# 三菱受配電機器 セールスとサービス

F-2C形リフター

## F-2C形リフター外形寸法変更

発行 日付	2010年5月	件名	F-2C形リフターの外形寸法変更	三菱電機(株)受配電システム製作所 (担当)機器営業課 (TEL)0877-24-2075 〒763-8516 香川県丸亀市蓬萊町8番地
----------	---------	----	------------------	--

外観の変更

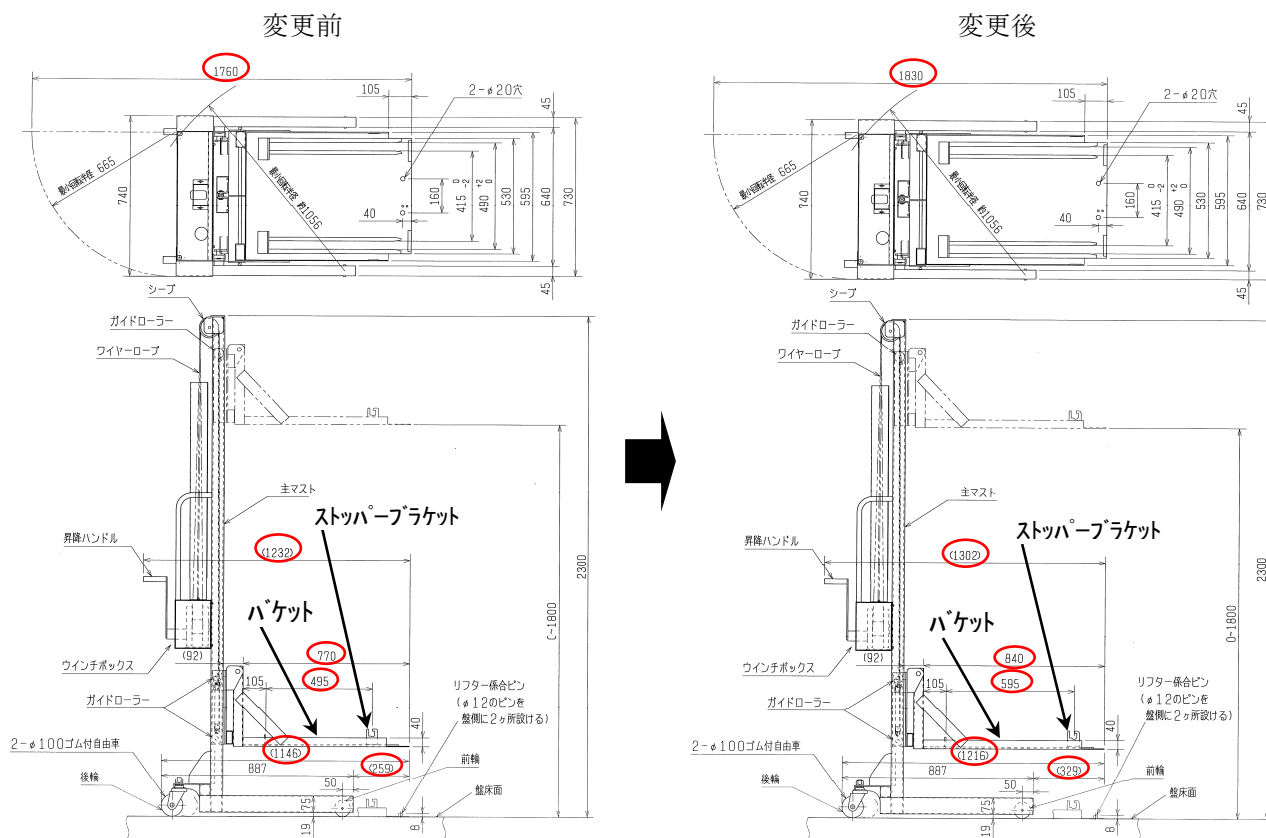
VZ-D 及び VZ-E 形 VMC 引出タイプ<sup>®</sup>の 6.6kV-400A 定格品の対応化のため、

- ① バケットの長さを70mm長くしました。(770→840mm)
- ② バケットのストッパーブラケット位置をバケット先端方向へ100mm移動させました。(495→595mm)

リフターの搭載機器について変更はありませんが、バケットが70mm長くなった分、リフターを使用するスペースを広く確保してください。
